NABU Regionalstelle Süd · Brühlstr. 21 · 76829 Landau

Landau, 17. April 2023

Stellungnahme im Rahmen der Beteiligung der „Träger öffentlicher Belange“ zum Planfeststellungsverfahren nach § 68 Wasserhaushaltsgesetz (WHG) für den Bau eines Reserveraumes für Extremhochwasser in der Hördter Rheinaue

Abb. #1: Verbreitung des Großen Flohkrautes im Gebiet der Oberrheinebene bei Hördt (Transektkartierung „Annweiler-Landau-Germersheim“, <https://www.pollichia.de/index.php/arbeitskreise/botanik/weingart>).

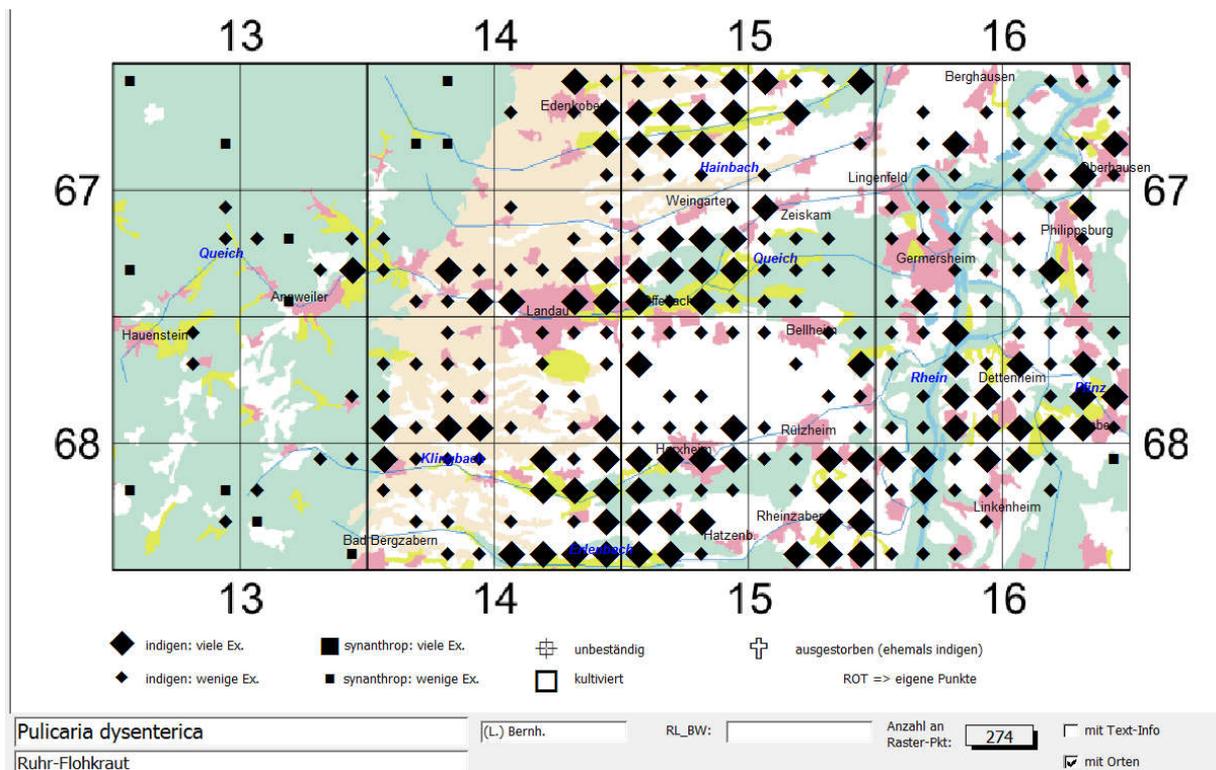
Auf der Basis dieser Liste der naturschutzrelevanten Pflanzen wurde dann die Karte <B-11_20_2_LP_wesentliche Wirkungen_Pflanzen-Biotope-Entwicklung.pdf> mit der Prognose über die Entwicklung ausgewählter Pflanzenarten zusammengestellt. Viele der dort vorgestellten Prognosen sind jedoch naturschutzfachlich ebenfalls nicht nachvollziehbar. So werden beispielsweise bei den 4 kartierten Vorkommen der Sumpf-Wolfsmilch in der rezenten Überschwemmungsaue vom Böllenkopfrhein die Auswirkungen der ökologischen Flutungen als positiv bewertet, obwohl in diesem Bereich ja keine ökologischen Flutungen stattfinden! Vermutlich erfolgte diese Bewertung aufgrund des bei ökologischen Flutungen ansteigenden Grundwasserspiegels. Da dieser Anstieg hier jedoch nur bis 5 cm beträgt, ist er ohne jede Bedeutung für die Entwicklung der Pflanzen! Auch die in den Planungsunterlagen vorgeschlagenen Maßnahmen zur Eingriffsverminderung zum Schutze der naturschutzrelevanten Pflanzenarten halten oft einer kritischen Prüfung nicht stand. So wird etwa vorgeschlagen, Vorkommen des großen Flohkrautes zu verpflanzen. Dem Planer waren anscheinend die Verbreitungsdaten der Art im Gebiet völlig unbekannt. Diese Art ist in der Region so häufig, dass ihre durch den geplanten Eingriff bedrohten Vorkommen nicht aufwändig verpflanzt werden müssen. Die Vorschläge zu den Verpflanzungen (ZID: E9) führen zur Aussage, dass größere Schäden durch die Eingriffe durch spezielle Maßnahmen zu vermeiden seien (ZID: E29).

Abb. #2: Prognostizierte Vegetation und maximale Wassertiefen bei den vorgesehenen ÖF (IUS 2021)

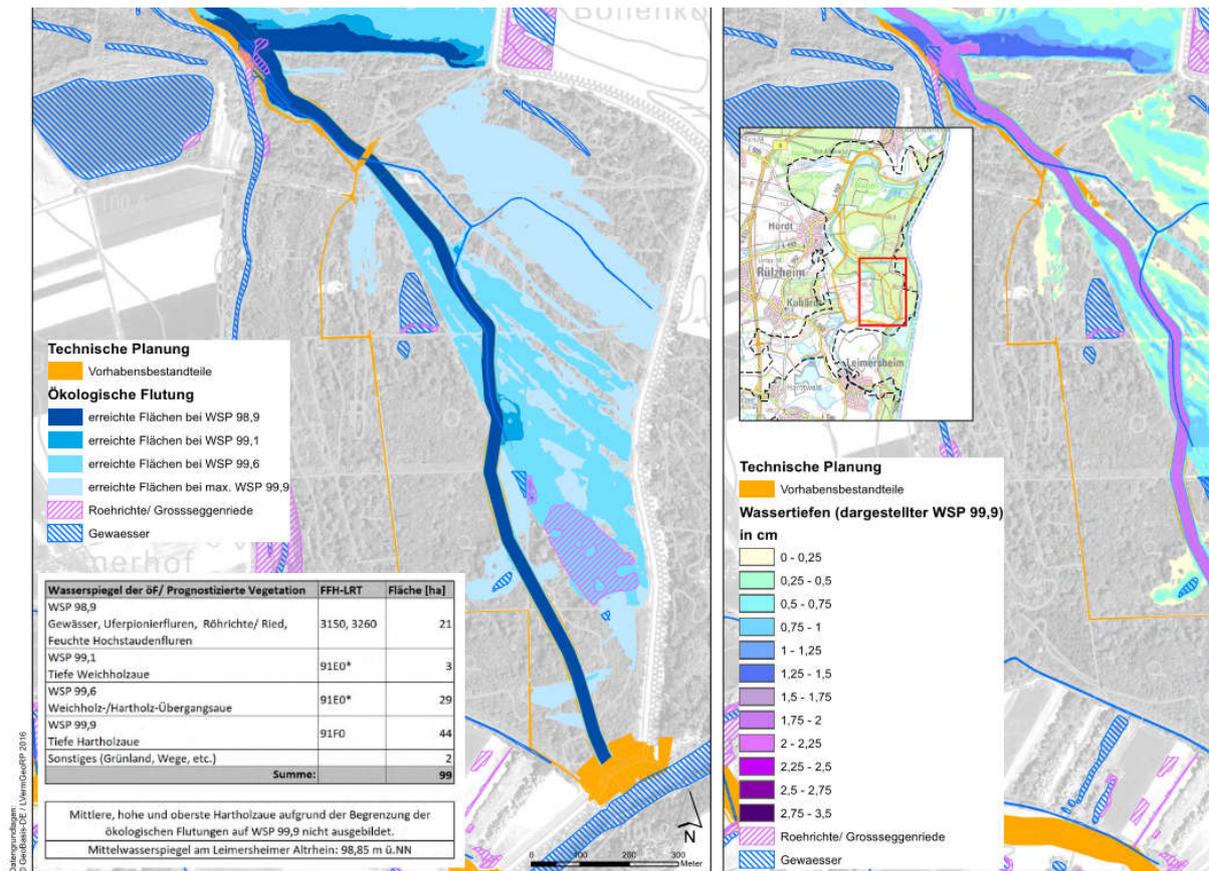
In den Planungsunterlagen erfolgt die Prognose der Vegetationsentwicklung im Bereich der ÖF allein auf der Basis der Überflutungstage und dem Vergleich mit den Standorten der rezenten Rheinaue bei Iffezheim (ZID: Z21): Bereiche mit ca. 55 bis 99 Überflutungstagen werden als zukünftiger LRT „*91E0 Weichholzauwald“ und die seltener überflutenden Bereiche werden als zukünftiger LRT „91F0“ (mit der Zusatzangabe „tiefe Hartholzaue) eingestuft (s. Abb. #2). Eine Diskussion dieser Prognose erfolgt in weiter unten. In den gesamten Planungsunterlagen wird alleine aus der Tatsache, dass „Ökologische Flutungen“ auf einer Fläche stattfinden, eine positive Entwicklung abgeleitet (s. etwa folgende ZID: E2, E20, E30, E31 oder E16).

1.) Umgehung der vorhandenen Gewässer im Gerhardskies

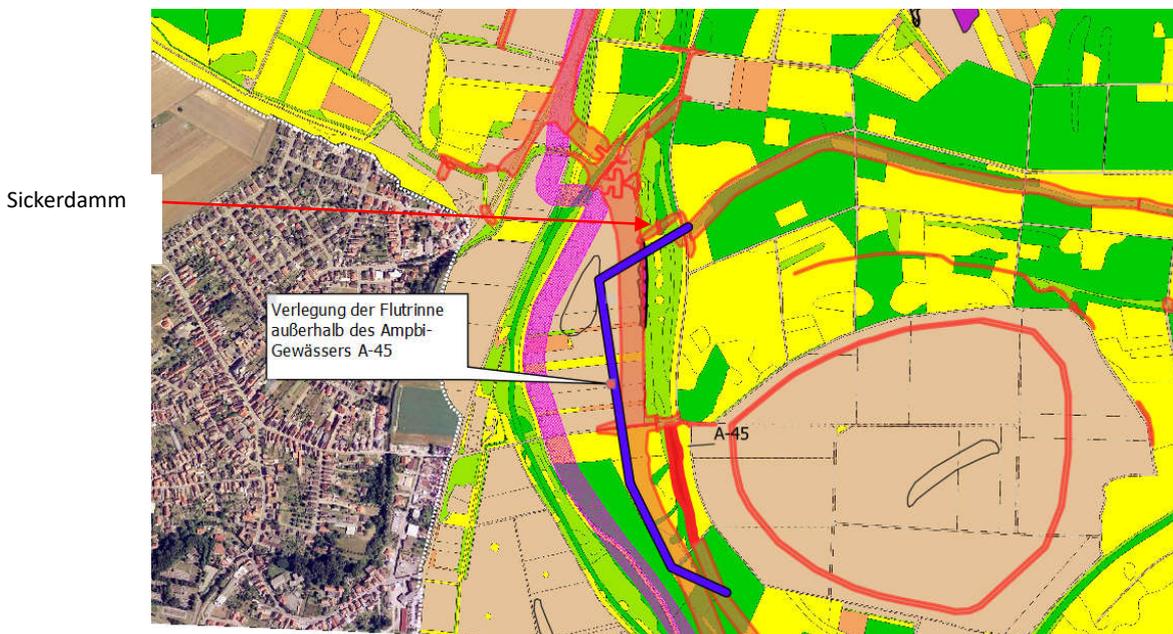
Begründung: Am Gerhardskies ist eine Verlegung der Flutrinne zwingend erforderlich, um eine starke Strömung und Sedimentation im Moor- und Kammolchbiotop A-45 zu verhindern. Ohne eine Verlegung würden Teile der Laichbiotope zu stark durchströmt werden und in den Stellen mit geringerer Strömung würde die Sedimentfracht der Flutrinne abgelagert werden.

In der Karte unten ist in lila ein Vorschlag für die Neu-Trassierung der Flutrinne eingezeichnet. Dargestellt ist auch der aktuell geplante „Sickerdamm“ zur Fischausgrenzung gegenüber den nördlich liegenden Gewässern. Ein vergleichbarer Sickerdamm müsste auch nach Süden errichtet werden, da nicht gewährleistet werden könnte, dass die Flutrinne fischfrei bleibt. Dabei müsste er von der Flutrinne soweit abgerückt sein, dass er nicht gleich zusedimentiert!

Die Umleitung der Flutrinne erfordert zwingend eine Verlegung der Deichtrasse nach Westen, so wie sie 2007 geplant war. Die Planänderung der Trassenführung erfolgte, weil die von der Trasse betroffenen Ackerflächen nicht in die öffentliche Hand überführt werden konnten (ZID: E12 und E13). Das Problem der Eigentumsverhältnisse könnte aber beispielsweise über eine Zweckflurbereinigung geregelt werden.

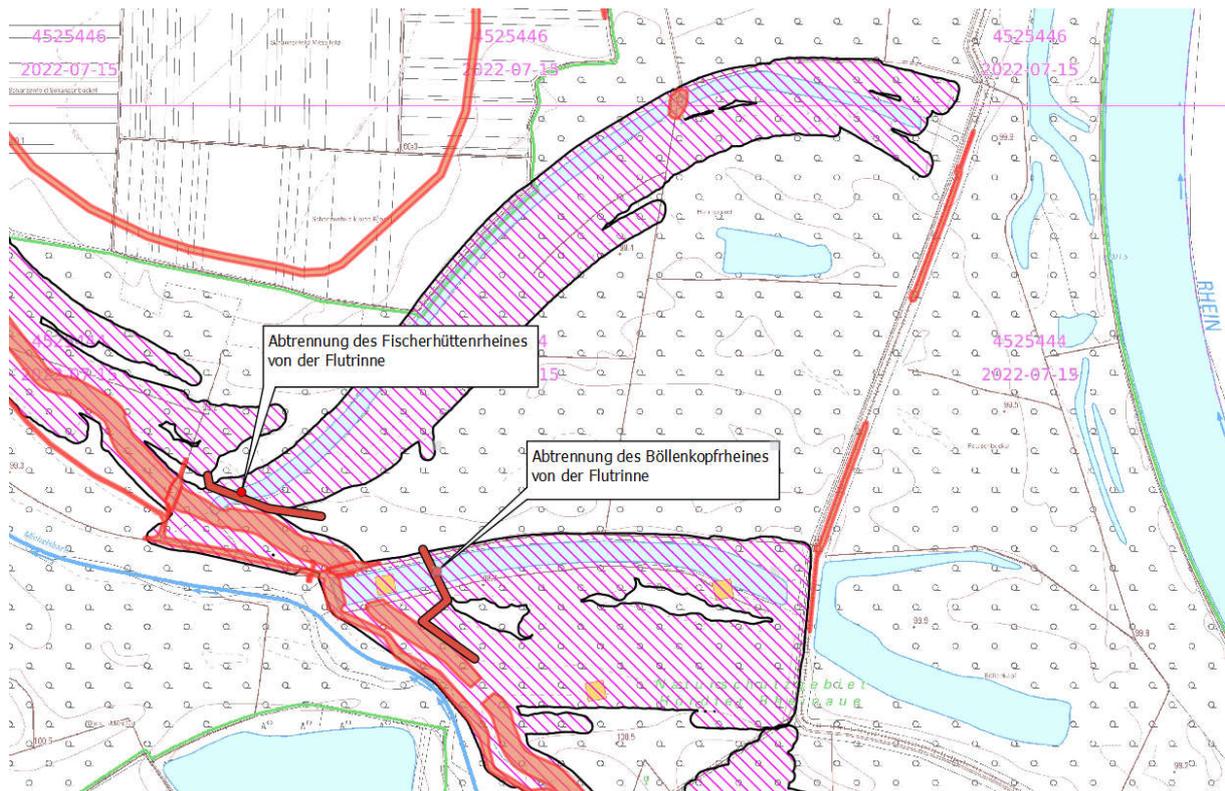
und bei Rheinhochwasser tritt von Osten her Druckwasser ein. Diese Klarwasserzufuhr würde bei einer direkten Auffüllung durch die Flutrinne unterbleiben.

Im Böllenkopfrhein laichen Kammolch und zeitweise auch Moorfrosch. Im typischen Altauen-Gewässer ist die Wasserfeder weit verbreitet.

Wie in der Karte unten zu sehen ist, kann hier leider die Flutrinne nicht verlegt werden, weil nach Südwesten der Sommerdamm anstößt. Daher muss ein Trenndamm das westliche Ende des Böllenkopfrheines durchschneiden. Durch den Trenndamm wird übrigens auch verhindert, dass bei Abflauen der Hochwasserwelle sofort auch der Wasserspiegel im Böllenkopfrhein auf das dann niedrigere Niveau der Flutrinne gesenkt wird.

3) Die Flutrinne darf keine direkte Verbindung zu Fischerhüttenrhein haben

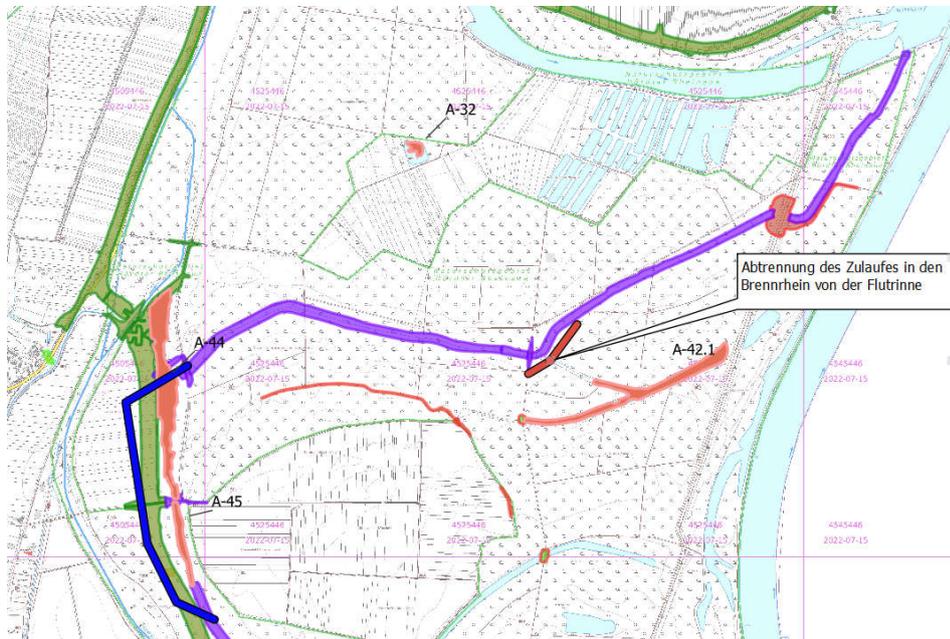
Begründung: Auch der Fischerhüttenrhein ist ein typisches Altauengewässer, aus dem Sedimentablagerungen und Schwebstoffe ferngehalten werden sollten und die Druckwasserzufuhr in Hochwassersituationen aufrecht erhalten bleiben soll. Das Gewässer ist ein wichtiger Laichplatz für Kammolch, Springfrosch, Knoblauchkröte und Laubfrosch. Auch der Moorfrosch ist in manchen Jahren anzutreffen.

Wie in der Karte oben zu sehen, könnte der Trenndamm so gelegt werden, dass auch bei Höchststand der „Ökologischen Flutungen“ keine Verbindung zur Flutrinne besteht. Auch hier wäre ein positiver Effekt der Trennung, dass die Flutrinne nach Ende der „Ökologischen Flutungen“ nicht das Wasser aus dem Altarm abführen kann.

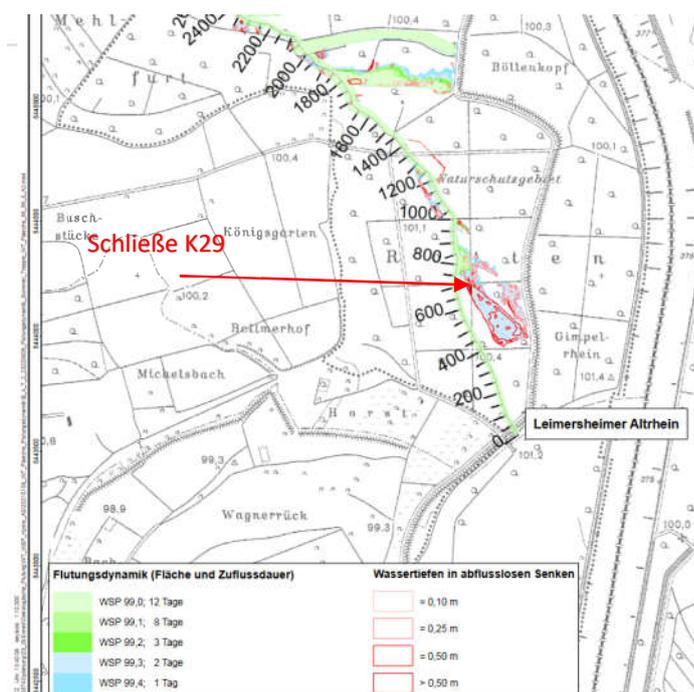
5. Die Sohle von Teilen der Flutrinne sollte höher liegen als derzeit geplant, damit bei mittleren Wasserständen keine entwässernde Wirkung von der Flutrinne ausgeht. Das sollte besonders im Bereich von Flutrinnen-Km 4,0 – 5,0 umgesetzt werden, weil hier das umliegende Gelände ziemlich tief liegt und somit die Grundwasserabhängigkeit der Vegetation recht hoch ist. So wächst nach der Biotoptypenkartierung dort beispielsweise ein Eschensumpfwald unmittelbar benachbart zur Flutrinne, deren Sohle hier deutlich unter dem mittleren Grundwasserspiegel liegt (s. folgende Karte).

6. Durch die „Ökologischen Flutungen“ dürfen keine Fische in Amphibien-Laichgebiete gelangen. Begründung: Für größere Fische stellen Laich und Kaulquappen/Jungtiere vieler Amphibien ein begehrtes Futter dar. Gerade Arten wie der Moorfrosch, die aufgrund ihrer Populationsgröße nur wenig Nachwuchs haben, sind hierdurch besonders gefährdet.

Seitens der Planer wird für den Bereich „Rottenbruch“ das Schließen des Hauptgrabens vorgesehen (Maßnahme K29). Die oben beschriebene Abtrennung von Altarmen und anderen Laichgewässern
